Zeitschrift: **Schweizer Ingenieur und Architekt**

Band (Jahr): **106 (1988)**

Centre de rencontres, de spectacles et de loisirs à Moutier BE

Extrait du rapport du jury

5e prix (7000 Fr.): **Architrave**, Delémont;
 collaborateurs: **Henri-Robert Charrue**,
Gérard Wuthrich, **Aurèle Calpe**

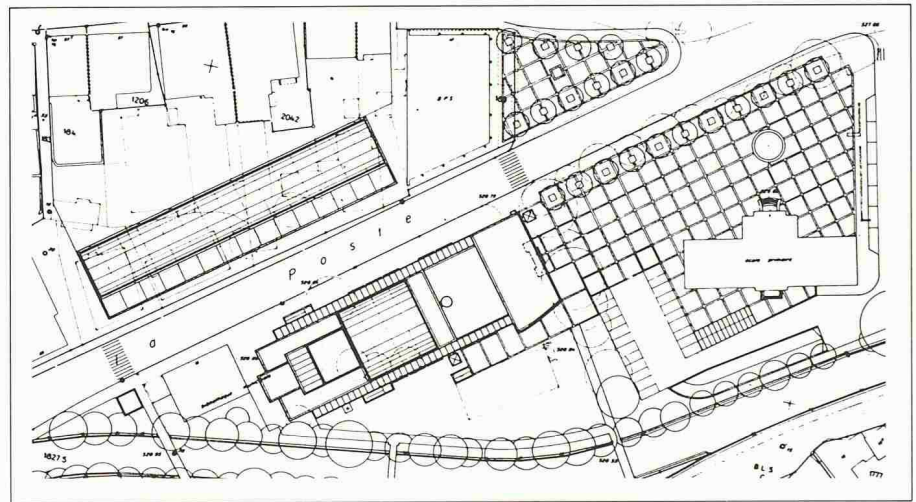
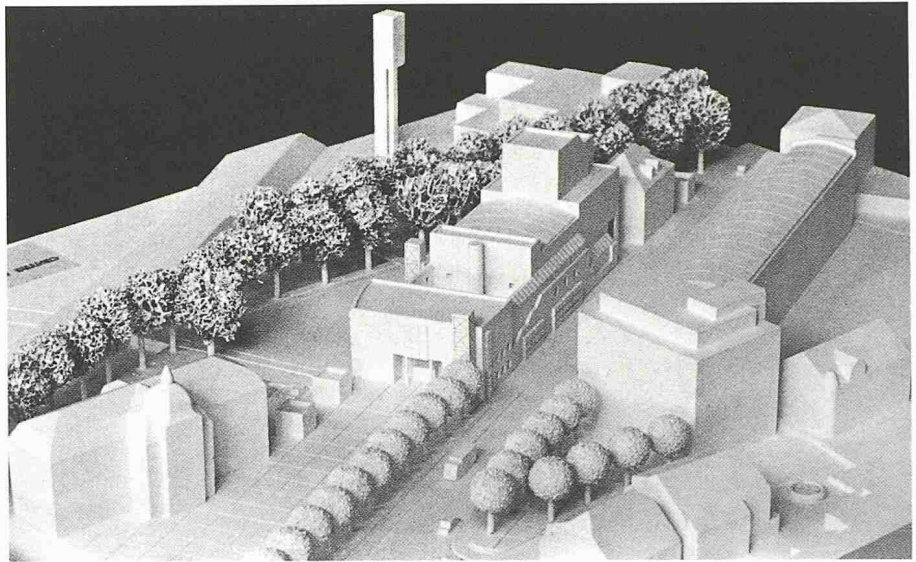
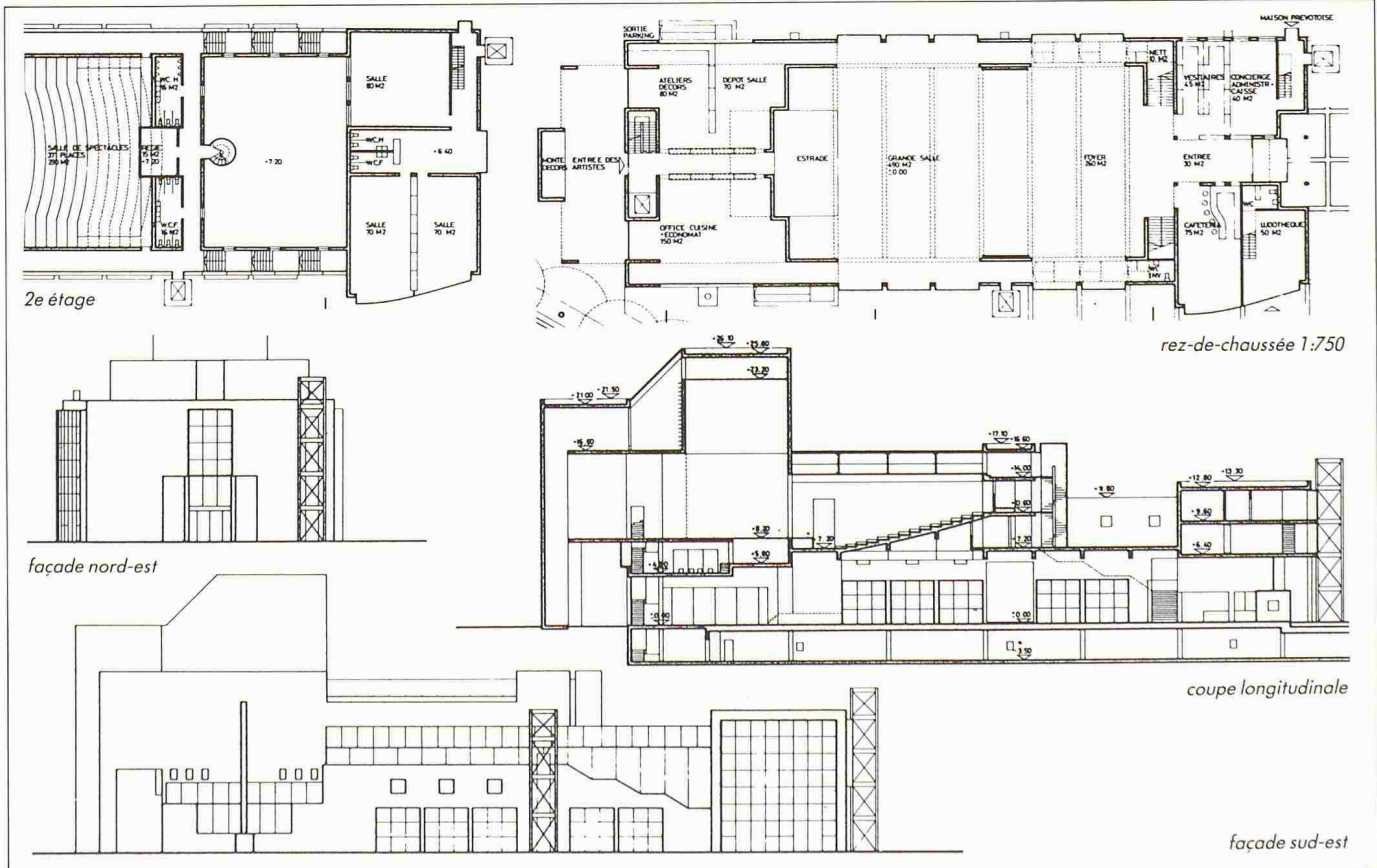
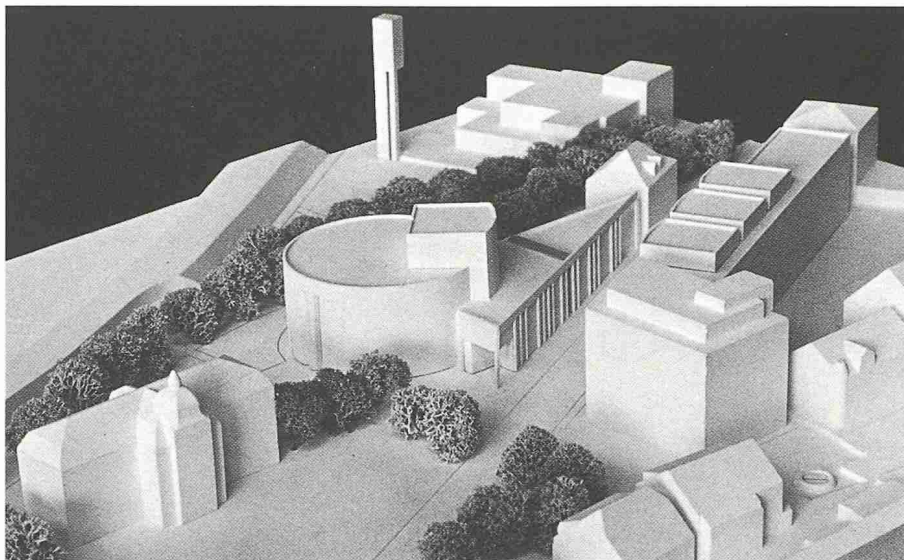
Le parti de renforcement de l'avenue de la Poste, prolongé au travers de la place par des plantations, est clair; le préau Nord de l'école devient l'espace principal d'accès. Le traitement égal du front de rue et de la façade côté Birse ne tient pas compte des caractères spécifiques de ces espaces. La disposition de l'entrée de la Maison Prévotoise est mauvaise. La volumétrie est écrasante; les rapports de masses avec la bibliothèque et l'église sont hors d'échelle. L'ensemble est grandiloquent et ne dialogue pas avec la ville.

Les deux salles superposées fonctionnent bien. Le plafond «en voûte» de la salle de spectacles rend toutefois difficile son accès pour l'équipement scénographique. Le foyer constitue un prolongement logique et facilement exploitable de la grande salle. En revanche l'accès à la salle de spectacles est trop long. L'entrée principale, bien située dans l'axe du bâtiment et donnant sur le préau Nord de l'école, manque d'ampleur.

6e prix (6000 Fr.): **Andrea Molari, Bernard Wick**, Bienne; collaborateurs: **J.-P. Joliat, M. Schuepbach**

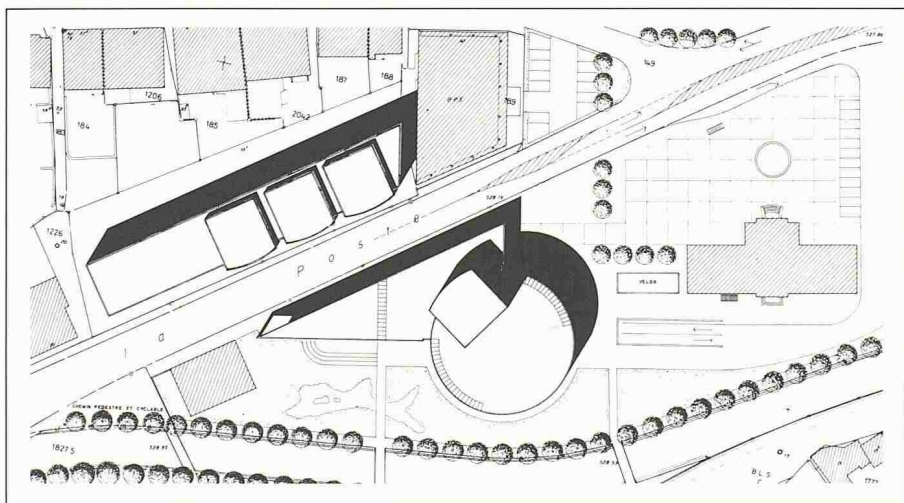
Le renforcement proposé du côté Nord de l'avenue de la Poste ignore la possibilité d'une continuité entre la ville et la Birse. Les façades du volume secondaire ne reflètent pas l'échelle (niveaux) des espaces qu'il contient. La logique du cylindre devrait engendrer une définition d'espace homogène sur son pourtour.

L'entrée principale et la cafétéria, ouverte sur le parc, assurent un accueil agréable. La salle de jeunesse indépendante avec son prolongement extérieur en gradins, constitue une bonne solution, mais les autres locaux sont mal disposés. La forme extérieure ronde du bâtiment principal ne reflète pas l'aménagement des espaces intérieurs qui sont conventionnels. La superposition des deux salles pose des problèmes d'exploitation et d'accès difficiles tant pour les spectateurs que pour la scène. Le choix du système constructif n'est pas cohérent avec le parti architectural. La superposition des fonctions est mal résolue: hauteur de la grande salle insuffisante, mauvaise relation du dessous de scène avec la scène.
